国立研究開発法人日本原子力研究開発機構  
原 子 力 科 学 研 究 所  
原子炉施設（JRR-3 原子炉施設）  
使 用 前 檢 查 成 績 書（そ の 2 - 1）

## 使用前検査成績書

事業者及び事業者名	国立研究開発法人日本原子力研究開発機構 原子力科学研究所		
検査範囲	核燃料物質の取扱施設及び貯蔵施設のうち 試験研究用等原子炉施設の一般構造のうち 耐震構造のうち 使用済燃料貯槽室 燃料管理施設 放射性廃棄物の廃棄施設のうち 試験研究用等原子炉施設の一般構造のうち 耐震構造のうち 排気筒		
検査場所	国立研究開発法人日本原子力研究開発機構 原子力科学研究所 JRR-3原子炉施設		
申請年月日及び申請番号	令和元年6月17日 令H1原機(科研)003		
検査項目	検査年月日	結果	摘要
別紙-1のとおり	別紙-1のとおり	良	別紙-1 のとおり
原子力施設検査官	別添-1のとおり		
検査立会責任者 (役職名)	別添-1のとおり		
備考	設工認申請書に記載されている試験研究の用に供する原子炉等の設置、運転等に関する規則(昭和32年総理府令第83号)第3条の4第5号に基づく試験研究用等原子炉施設の性能検査をもって終了とする。

図1 排気筒 X1, X3 通軸組図  
(X1 通は反転となる。)

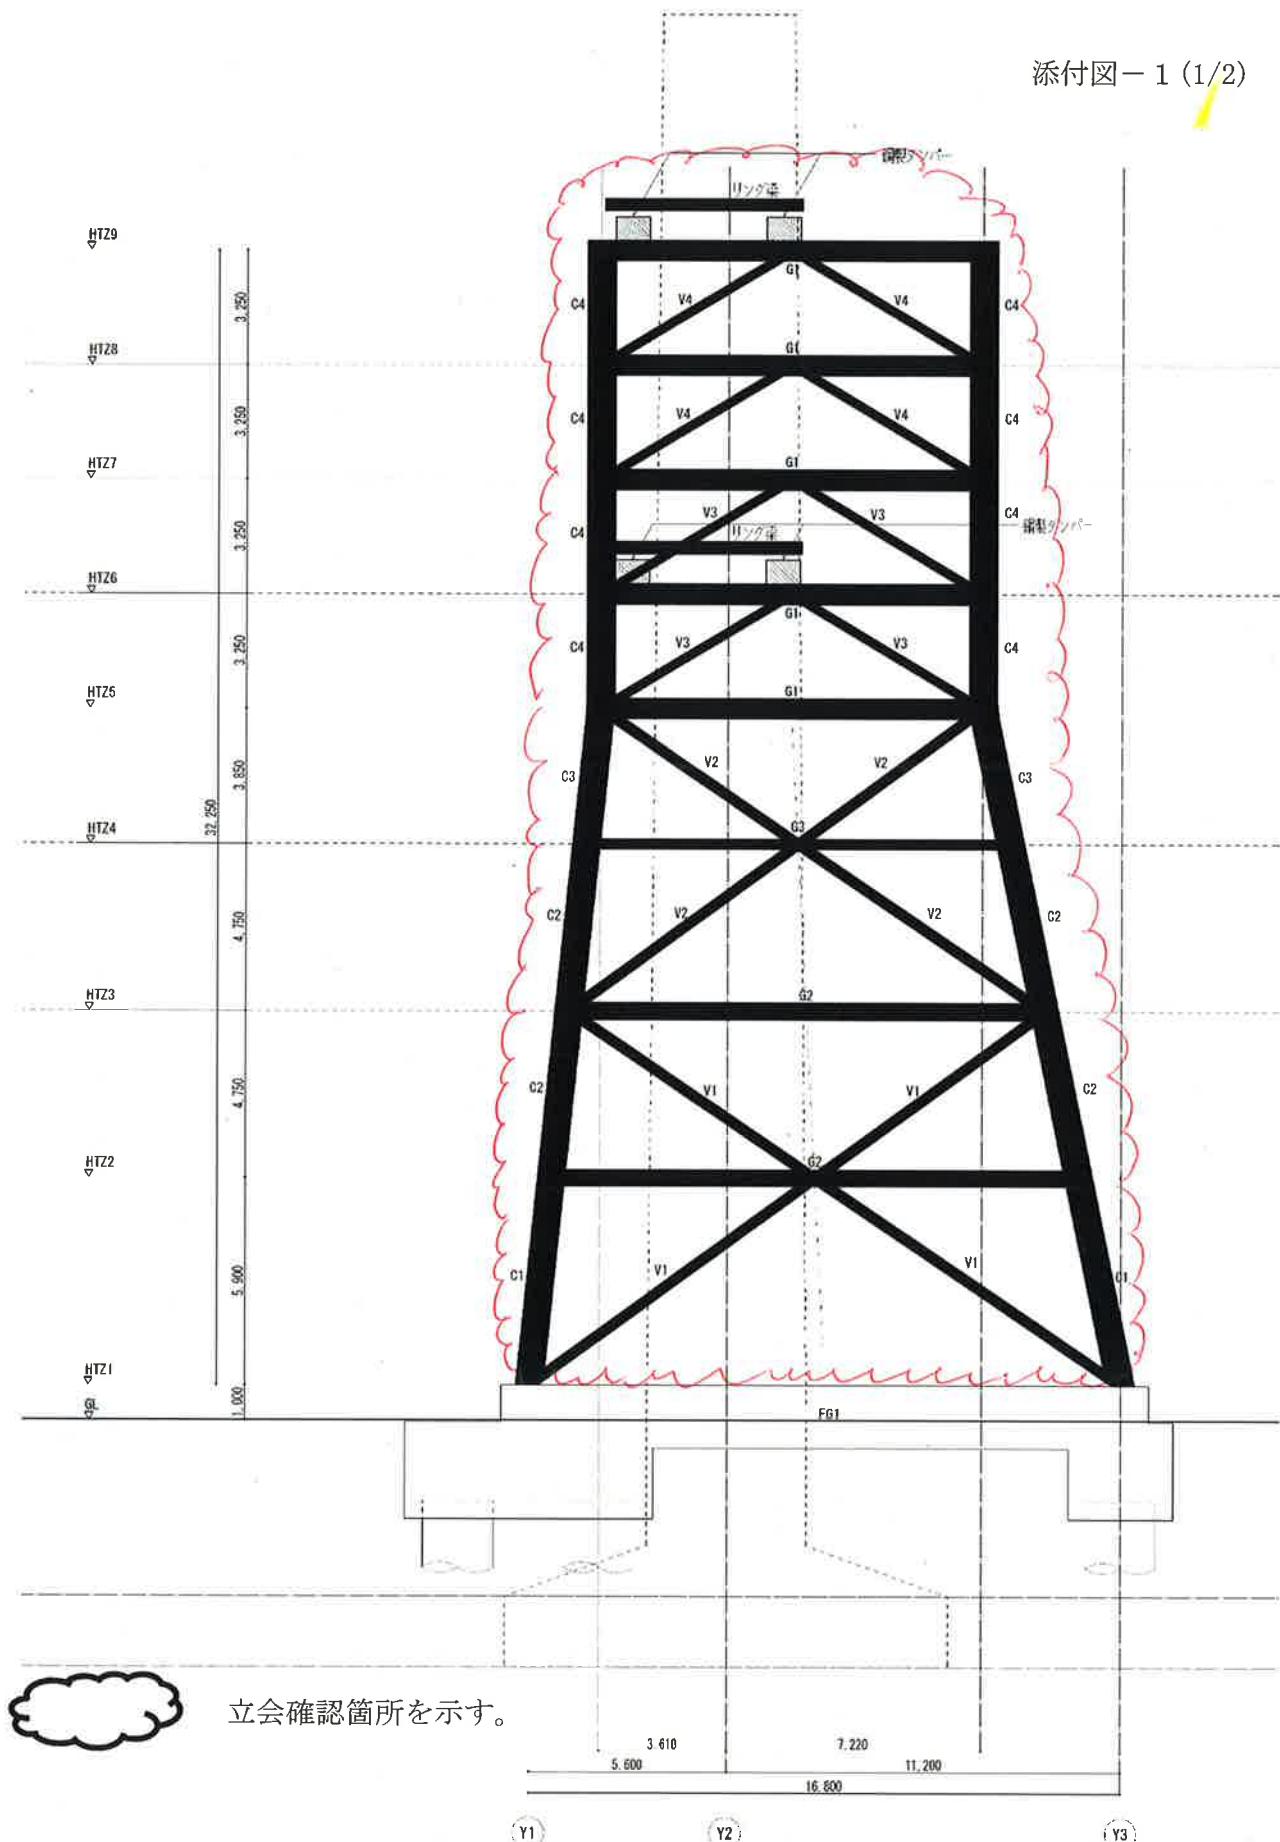
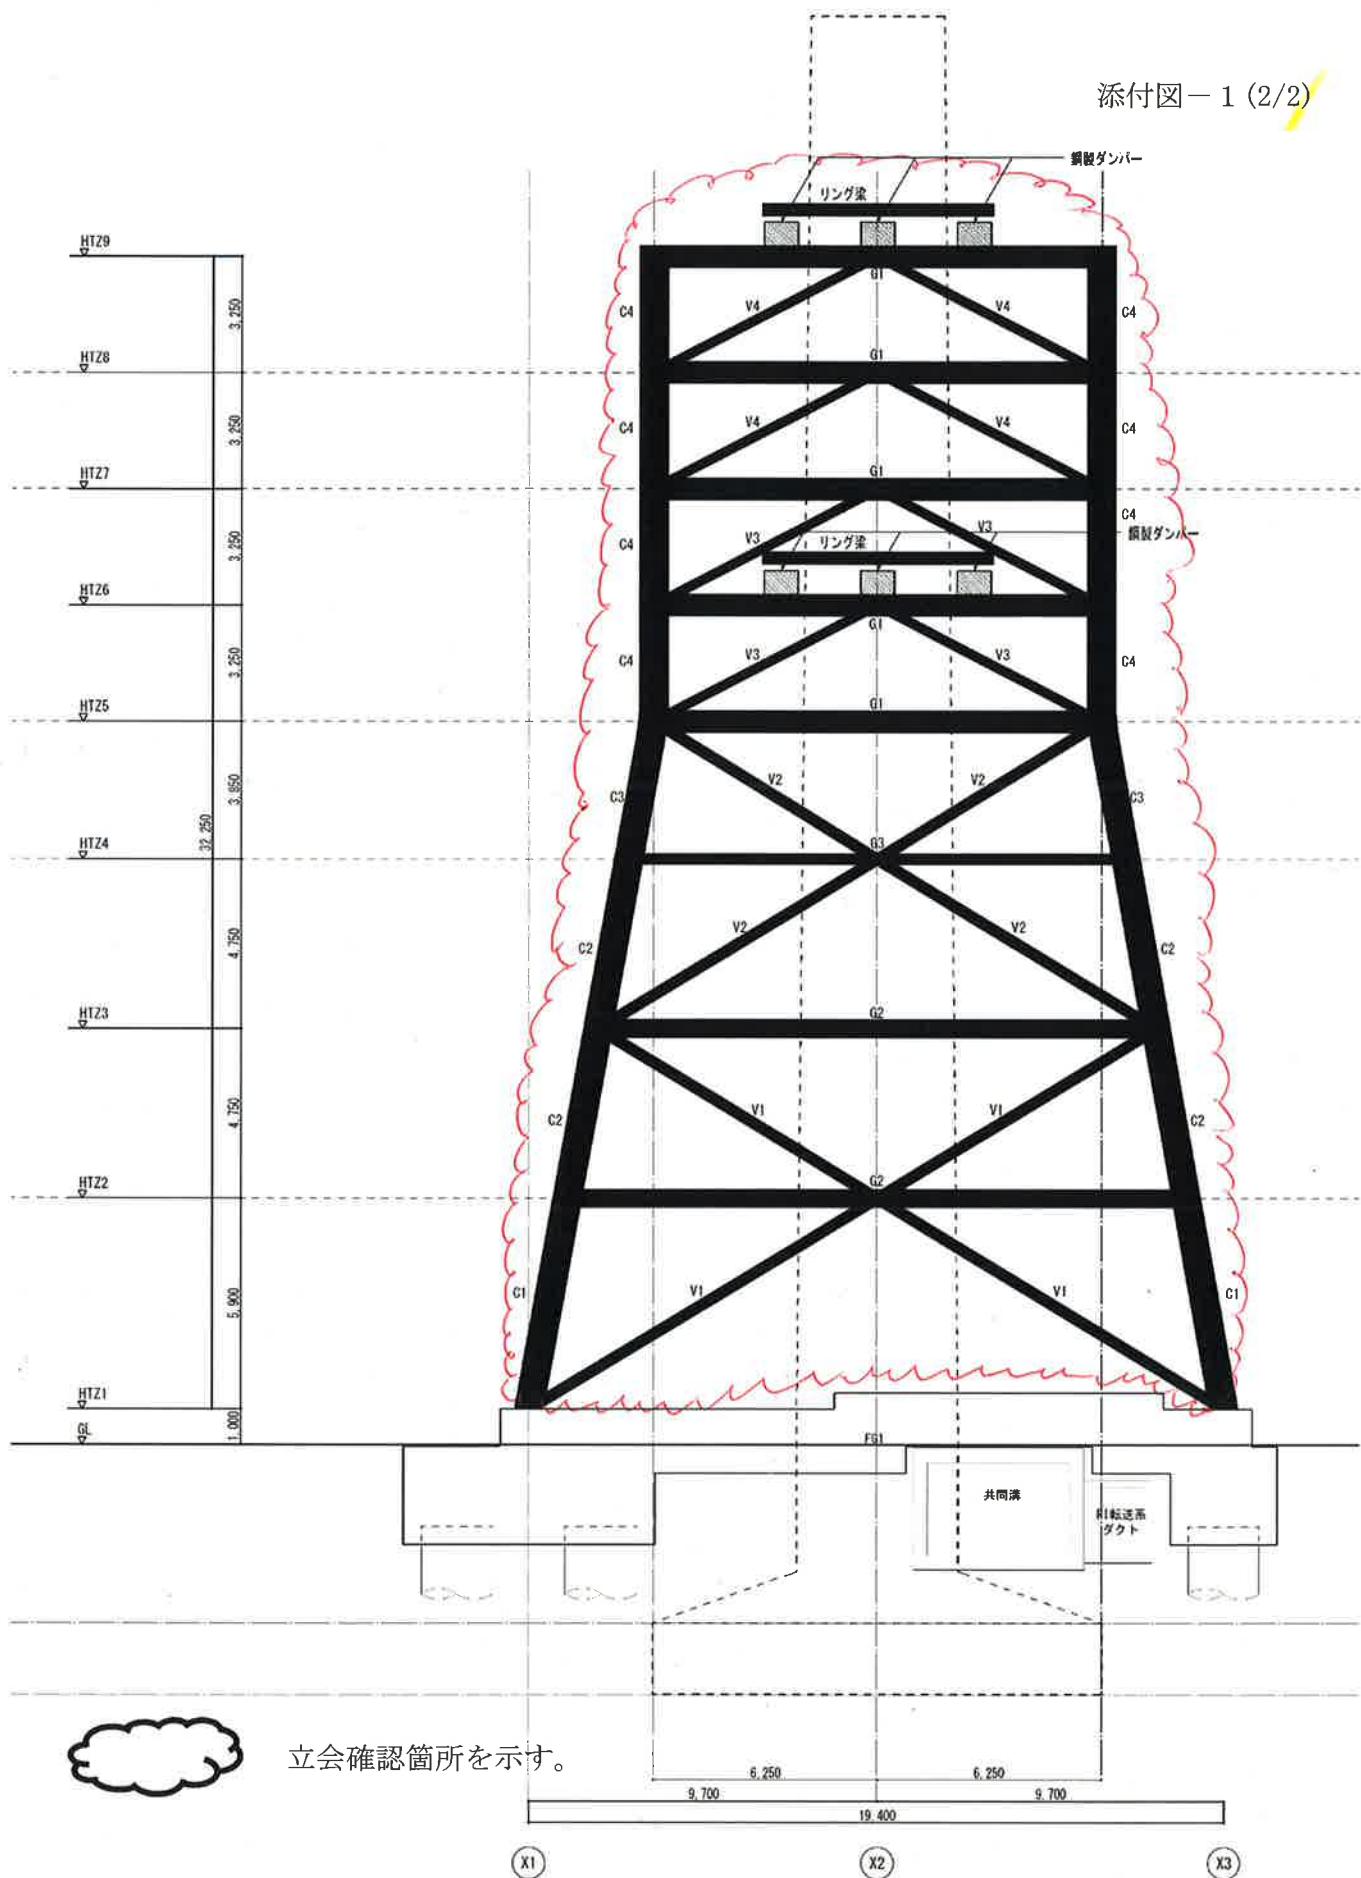
検査範囲	放射性廃棄物の廃棄施設のうち		
	試験研究用等原子炉施設の一般構造のうち		
	耐震構造のうち		
	排気筒（支持鉄塔の新設）		
判定基準	結果	検査方法	
① 鉄骨部材が、使用前検査実施要領書の添付資料-2「図4.4～図4.12、図4.15～図4.18及び図4.23」に示す位置に施工されており、鉄骨部材の表面に有害な傷、へこみ等がないこと。	良	立会／記録	
② 現場溶接部を目視にて割れ等の有害な欠陥がないこと。	良	立会／記録	
② アンカーボルトが、設工認申請書（使用前検査実施要領書の添付資料-2「図4.4～図4.12、図4.15～図4.18及び図4.23」参照）のとおりに配置されていること。	良	記録	
③ 支持鉄塔が、設工認申請書（使用前検査実施要領書の添付資料-2「図4.4～図4.12、図4.15～図4.18及び図4.23」参照）のとおりに配置されていること。	良	立会	
備考	立会確認箇所を添付図-1、本検査で確認した申請者の品質記録等を別紙-58に示す。
